光衛星間通信実験衛星(OICETS)プロジェクト  
の事後評価質問に対する回答

平成 20 年 2 月 26 日  
宇宙航空研究開発機構

本資料は、平成 20 年 2 月 12 日に開催された第 3 回推進部会における光衛星間通信実験衛星(OICETS)プロジェクトの説明に対する構成員からの質問に対し、独立行政法人宇宙航空研究開発機構(JAXA)の回答をまとめたものである。

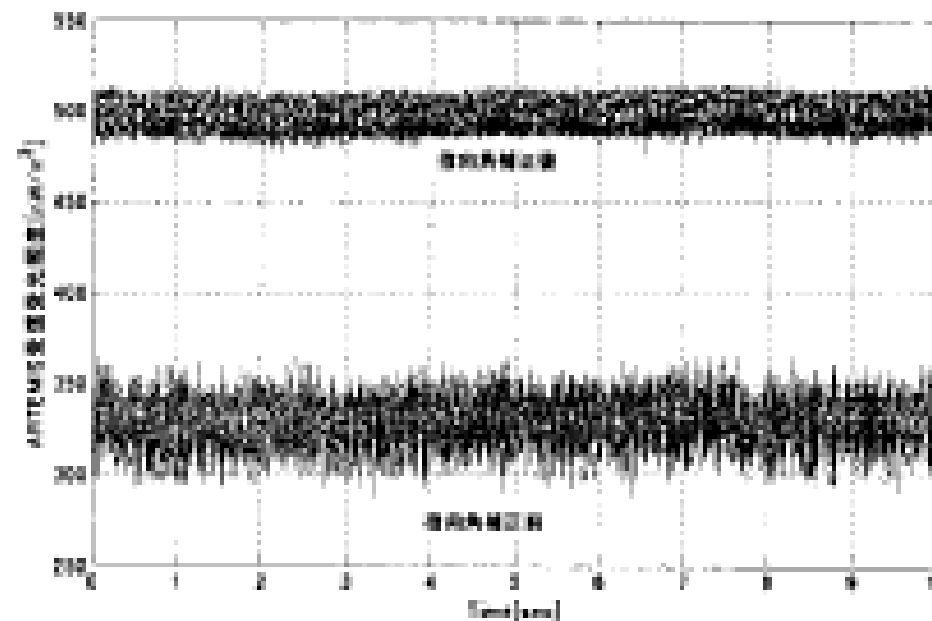
#### (1) BER の大幅な改善

2005/12/9 の実験データでは  $1 \times 10^5$  個/秒の誤りがあったが、2006/2/9 以降大幅に改善されている。どのような対策を施したのか。

「きらり」が送信するレーザー光軌道上での実験において、「きらり」の出射レーザー光の指向バイアス補正実験を実施しております。本実験は、「きらり」の送信レー

ザ光にオフセット角をスパイラル状に与え、ARTEMIS の受光電力の変化を測定した結果から得られた強度分布を評価し、指向バイアス誤差を推定・補正する実験です。この実験により得られた補正角は -X 軸方向  $2.5 \mu\text{rad}$ 、+Y 軸方向に  $1.8 \mu\text{rad}$  であり、「別紙 補足資料」P13 に示しているのは、指向バイアス補正により、ARTEMIS の受光電力の増加と安定化により、ビット誤りが改善した結果です。

下図に補正前後の ARTEMIS の受光電力の測定結果を示します。
